## Schneeräum-Konzept

# Schneeräum-Konzept Marktgemeinde Windischgarsten

**BETREFF: Stellungnahme zur Einbringung von Räumschnee in den Dambach  
durch die Marktgemeinde Windischgarsten im Zuge eines zu erstellenden  
Schneeräumkonzeptes**

## Querschnitte: Skizze 1/2

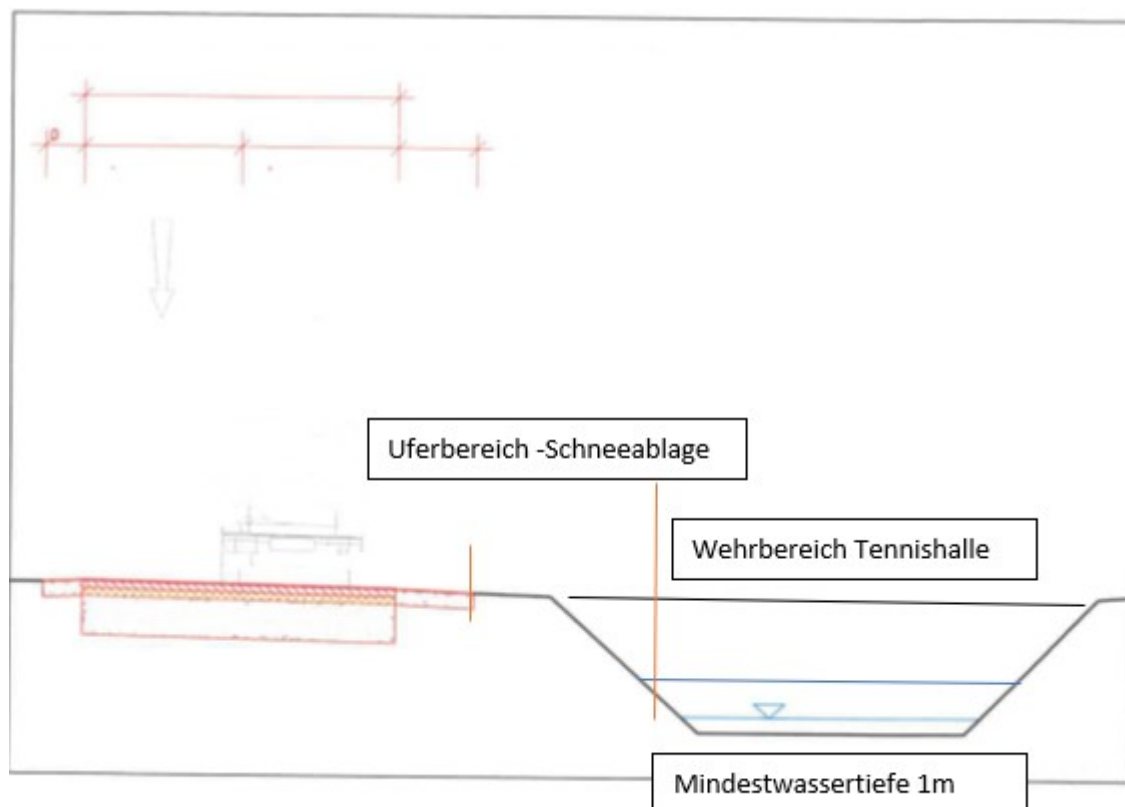
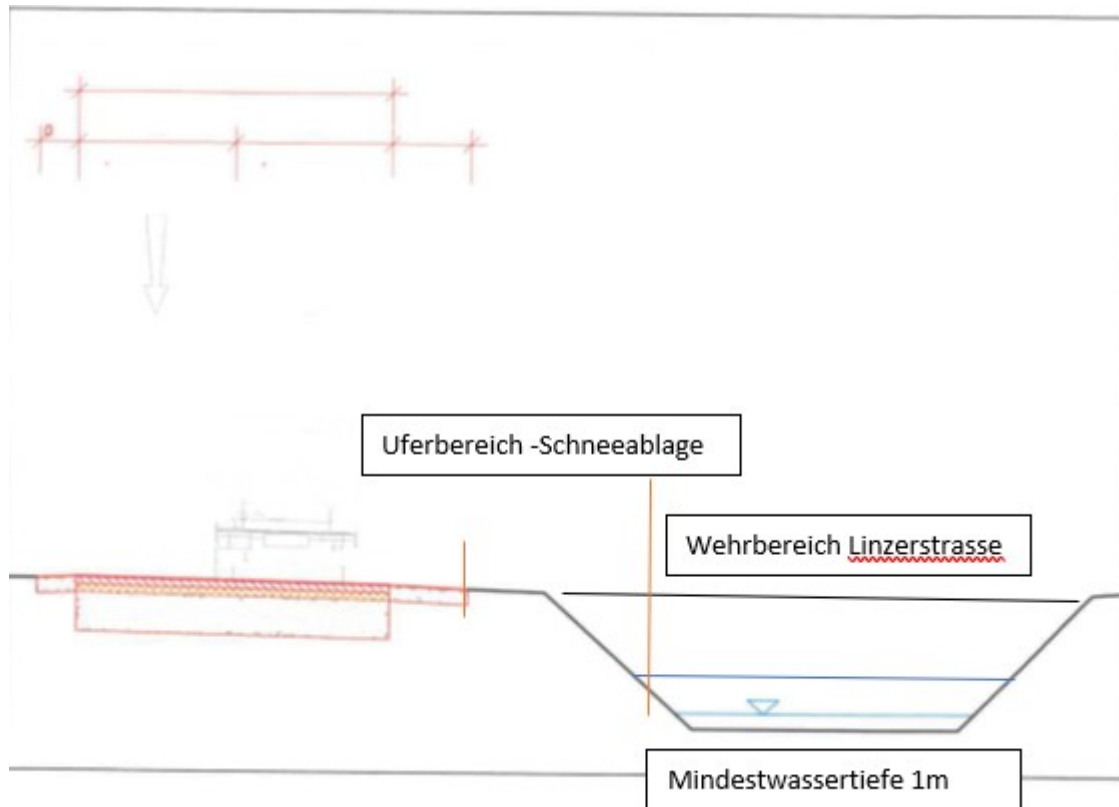
- Vorrangig wird der Räumschnee auf den angegebenen Deponieflächen abgelagert (siehe Lageplan)
- Die Einbringung in den Uferbereich des Dambaches erfolgt nur bei extremen Schneesituationen und wird nicht als Standard angewandt.
- Es werden 12 Deponiestandorte innerhalb und außerhalb des Ortskernes geschaffen (siehe Lageplan)
- Wir weisen ausdrücklich darauf hin, dass wir bei beiden Einbringungsstandorten (Linzer Straße unterhalb Wehrbereichs und ehemalige Tennishalle) nicht direkt in den Dambach einbringen, sondern bei den Uferböschungen ablagern, sodass die Schneemassen mittels natürlicher Schneeschmelze langsam und schonend in den Dambach übergehen. Ebenfalls ist in diesen Bereichen die Wassertiefe mindestens 1m tief um hier den Fischbestand nicht zu gefährden. (siehe Skizze 1 und 2)

## Lageplan Windischgarsten

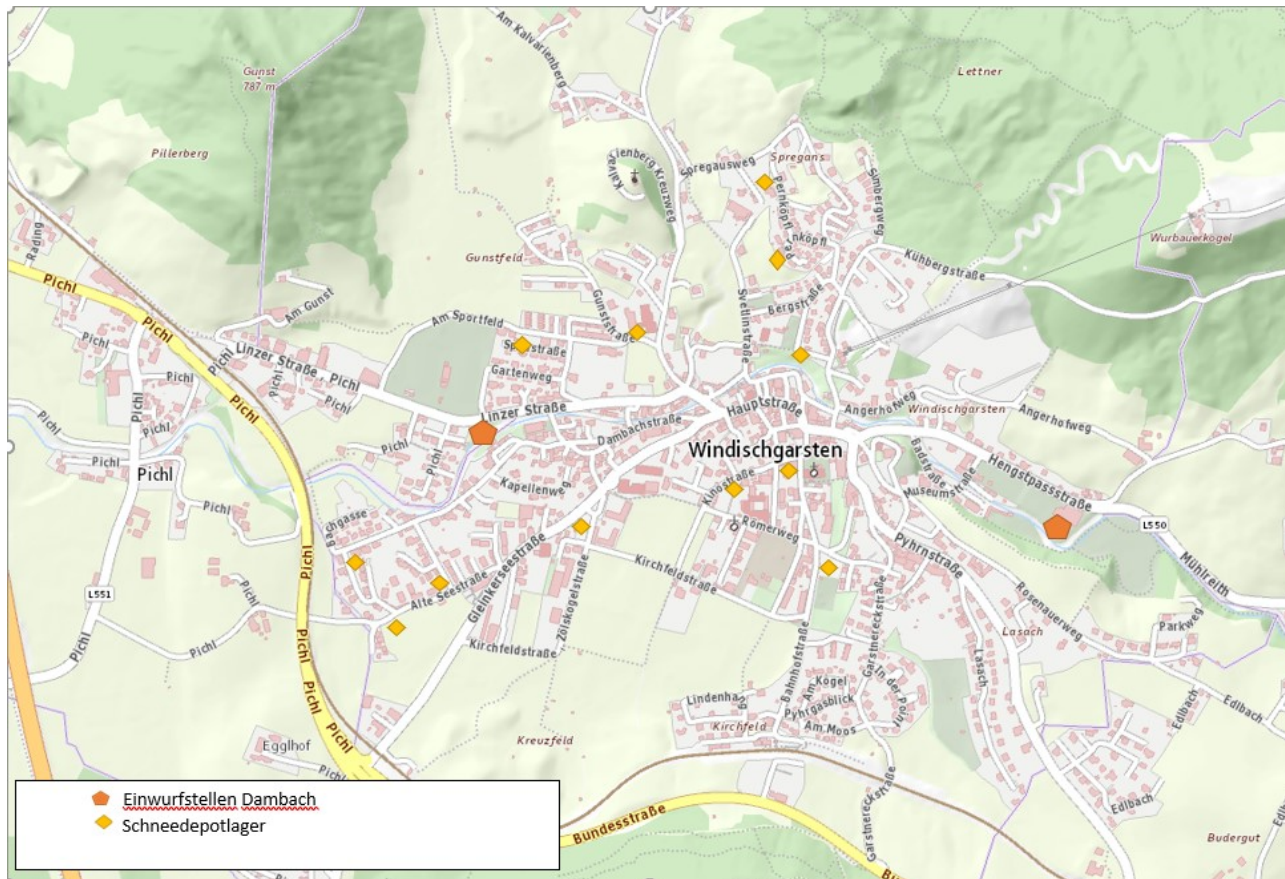
Bezugnehmend auf die Stellungnahme der Österreichischen Bundesforste, Forstbetrieb Steyrtal (im Anhang) würden wir folgende Auflagen einhalten um hier einen Konsens erzielen zu können.
